東海第二発電所
外部からの衝撃による損傷の防止(火山)
(審査会合における指摘事項への回答)

平成29年9月6日
日本原子力発電株式会社

1. 審査会合における指摘事項に対する回答 (No.492-1)

部材位置図

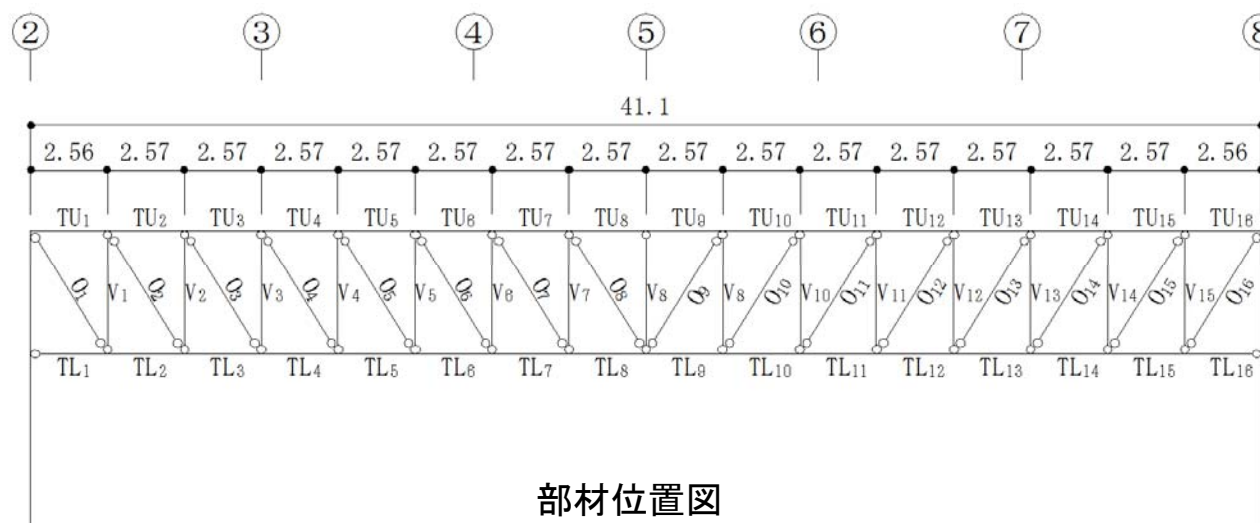
許容堆積荷重の算定は実質的に応力評価なので評価内容を説明すること。また、設置許可、工事計画認可それぞれのフェーズで示す内容について整理して示すこと。

② 原子炉建屋の評価結果

評価結果及び部材位置を以下に示す。

部材	発生応力	応力度 (N/mm ²)	許容値 (N/mm ²)	検定値	位置
上弦材 (H-400×400×13×21)	(圧縮)	105	234	0.62	P通り TU8, TU9
	(曲げ)	38	232		
	(引張)	35	235	0.56	L通り TU1, TU16
	(曲げ)	96	233		
下弦材 (H-400×400×13×21)	(圧縮)	73	226	0.46	Q通り TL1
	(曲げ)	32	233		
	(引張)	147	235	0.81	P通り TL8, TL9
	(曲げ)	42	178		
斜材 (2Ls-150×150×15)	(引張)	192	235	0.82	Q通り 014
束材 (2Ls-150×150×15)	(圧縮)	141	144	0.98	P通り V13
